Mission régionale d'autorité environnementale
Grand Est

**Avis sur le projet d'exploitation
du Parc éolien de VILLIERS-AUX-CHENES
à Doulevant-le-Château (52)
porté par la société SSE Renewables**

n°MRAe 2023APGE101

Nom du pétitionnaire	SSE Renewables
Commune	Doulevant-le-Château
Département	Haute-Marne (52)
Objet de la demande	Demande d'autorisation environnementale de construire et d'exploiter un parc éolien de 5 aérogénérateurs et 2 postes de livraison.
Date de saisine de l'Autorité environnementale	21/07/23

Figure 2: La ZIP est dans un secteur où l'éolien est déjà présent

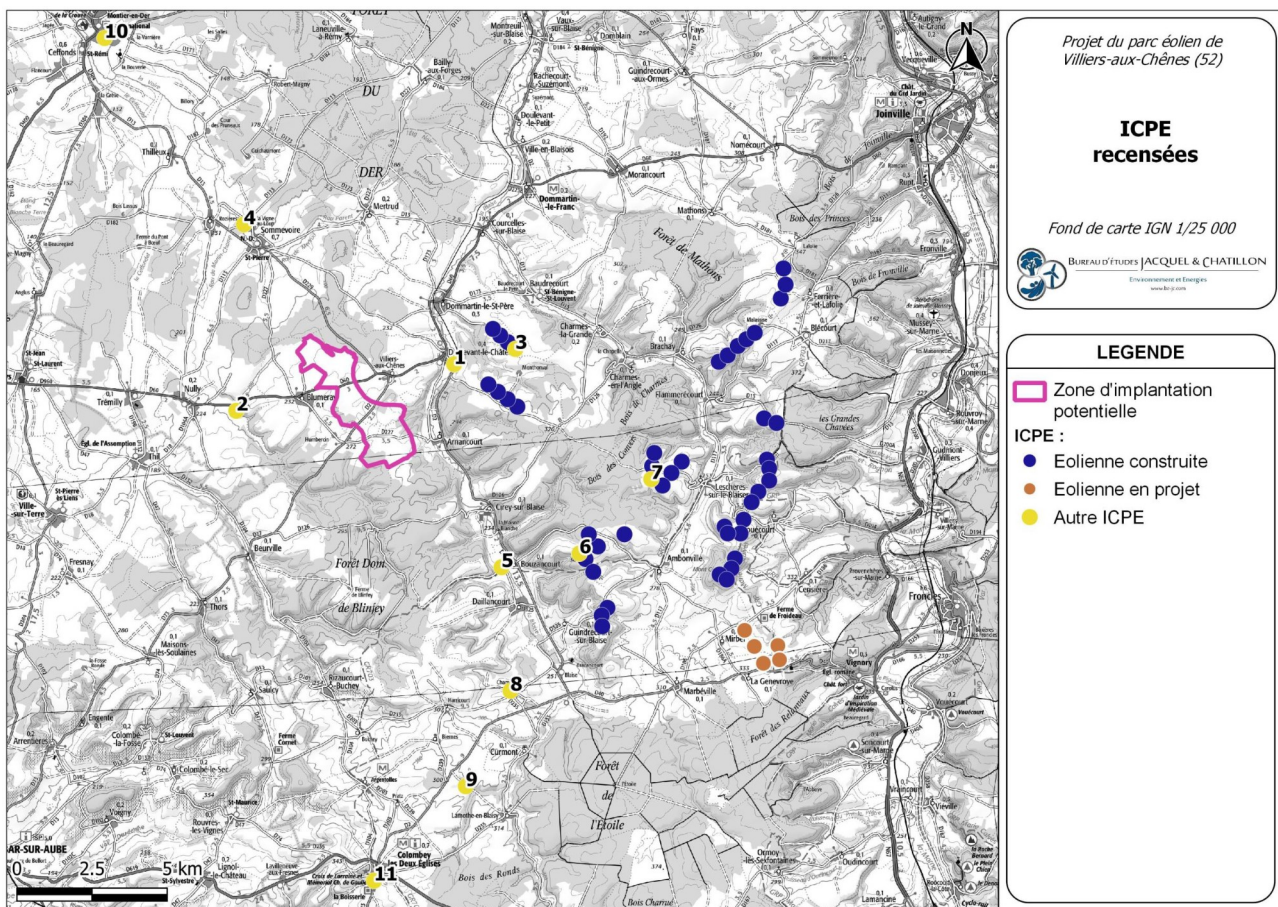
L'Ae constate que le projet est classé hors zone favorable⁹ d'après la cartographie régionale des zones favorables au développement de l'éolien issue de la consultation publique d'avril 2023.

L'Ae note que le présent projet est dans un secteur qui s'inscrit dans le prolongement vers l'est d'autres parcs éoliens, en effet 59 éoliennes construites ou en projet sont situées à proximité de la ZIP :

Figure 4: Diagramme d'encerclement depuis Villiers-aux-Chênes

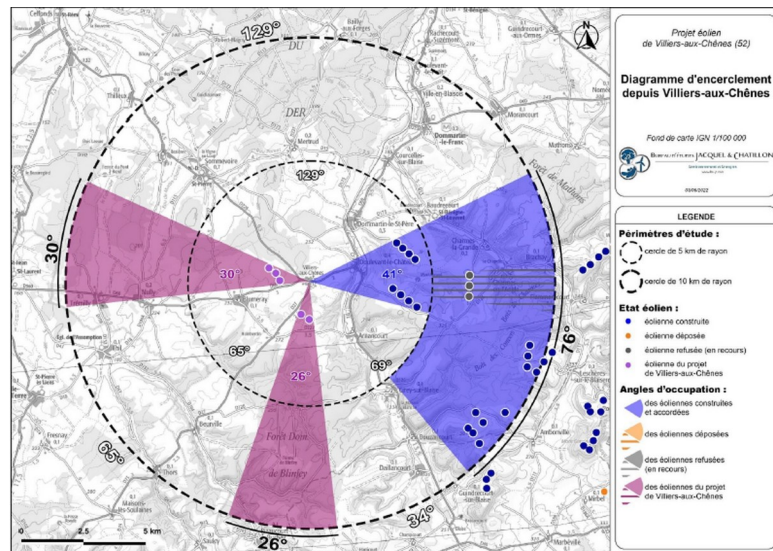
À Villiers-aux-Chênes, 2 angles de respiration de 129° et 34° sont respectivement présents au nord et au sud de la commune. Les perceptions des parcs éoliens à proximité pourront être modulées par la présence de filtres visuels végétaux et bâtis du village. Le risque d'encerclement pour la commune est faible.

Figure 5: Diagramme d'encerclement depuis Doulevant-le-Château

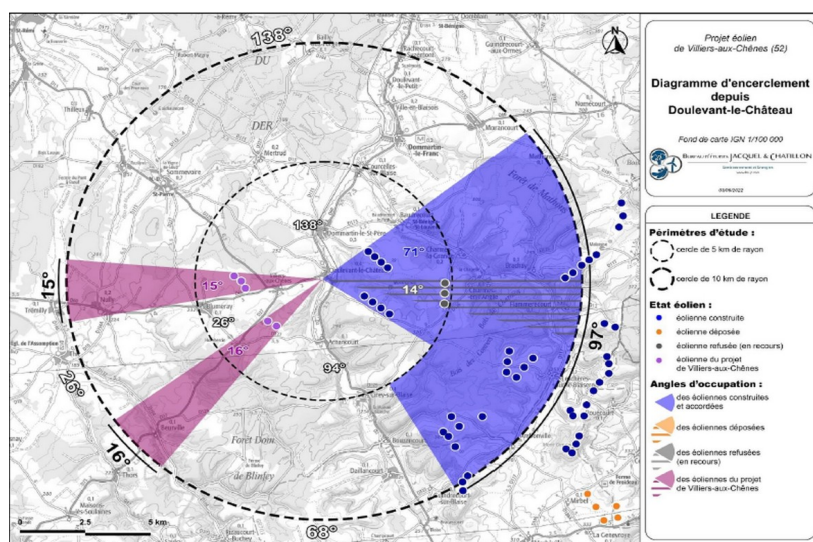
À Doulevant, 2 angles de respiration de 136° et 68° sont respectivement présents au nord et au sud de la commune. Le relief et les versants boisés permettront, de moduler les vues depuis la commune en direction du projet. Le risque d'encerclement est faible.
